**Stanovisko k projektové dokumentaci cyklostezky ke stavebnímu řízení pro stavbu: „Komunikace pro pěší a cyklisty průmyslová zóna, Rumburk 2“ - silnice I/9**

K Vaší žádosti ze dne 11.11.2019 (pod zn.S.2016.8.11) zaslané e-mailem, vč. e-mailem zaslané projektové dokumentace ve stupni „DSP“, z 10/2019, ve formátu \*.pdf (PD vyhotovena projektantem Ing. arch. Jiřím Kňákalem, Okrouhlá 70, 473 01 Okrouhlá, pro investora Město Rumburk, tř. 9.května 1366/48, 408 01 Rumburk, neopatřena autorizačním razítkem), o stanovisko ke stavebnímu řízení na výše uvedenou stavbu, Vám **Ředitelství silnic a dálnic ČR, Správa Chomutov**, jako majetkový správce silnice I.třídy I/9 v dotčené lokalitě, v návaznosti na předchozí stanovisko naší organizace k územnímu řízení ze dne 8.10.2018, č.j. 9125/35200/2018/Mai, sděluje, že **souhlasí se stavebním řízením k výše uvedené stavbě umístěním cyklostezky podél a na komunikaci I.třídy I/9 za níže uvedených podmínek:**

Výřez ze situace u okružní křižovatky:

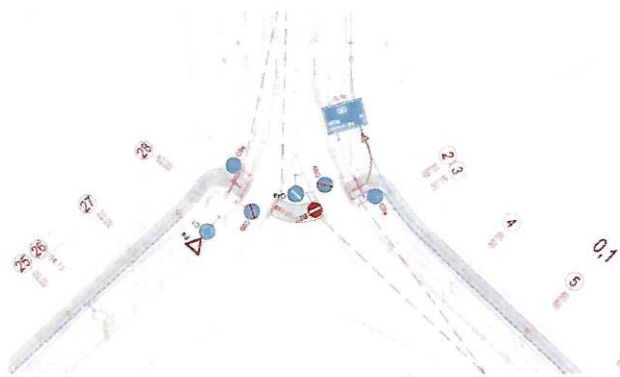
- ✓ u přechodu/přejezdu u okružní křižovatky je navrženo provedení opěry obrubníků z betonu i ze strany od vozovky, jinak hrozí vylamování obrubníků (PD v souladu),
- ✓ propustky silničního odvodňovacího příkopu pod nástupy přes směrový ostrůvek u komunikace II.třídy II/263 jsou navrženy DN 600 (PD v souladu),
- ✓ svislé a vodorovné dopravní značení na silnici I.třídy I/9 bude provedeno v souladu se standardy ŘSD PPK SZ, PPK VZ a PPK ZNA (fólie třídy č. 2, strukturální plast (3kg/m<sup>2</sup>) dle TP 133 Zásady pro vodorovné dopravní značení na pozemních komunikacích v platném znění) (PD v souladu),
- ✓ stále máme za to, že na kruhovém objezdu komunikace I.třídy I/9 (i na příjezdu na komunikaci II.třídy II/263) by mělo být osazeno nějaké SDZ (třeba výstražnou značkou) upozorňující na místo pro přecházení (PD neřeší),
